ACUERDO No. 807 12 de noviembre de 2015

Por el cual se aprueba la incorporación del cambio en los límites de generación y absorción de potencia reactiva de las unidades 1, 2, 3, 4, 6 y 7 de la central hidroeléctrica San Carlos y las respectivas curvas de carga

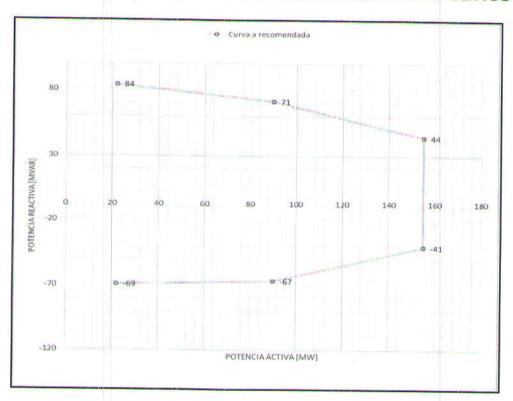
PRIMERO. Aprobar la declaración de una nueva curva operativa de carga de las unidades 1, 2, 3, 4, 6 y 7 de la central hidroeléctrica San Carlos, en las que se define la capacidad para entrega y absorción de potencia reactiva de la unidad en función de la potencia activa generada.

UNIDAD 7

Unidad	Parámetro a Modificar	Valor Anterior	Valor Nuevo
	Cap Gen Reactivos (Mvar) en 22 MW	40	81
SAN CARLOS 7	Cap Abs Reactivos (Mvar) en 22 MW	-25	-88
	Cap Gen Reactivos (Mvar) en 90 MW	40	66
	Cap Abs Reactivos (Mvar) en 90 MW	-25	-85
	Cap Gen Reactivos (Mvar) en 155 MW	40	44
	Cap Abs Reactivos (Mvar) en 155 MW	-25	-46
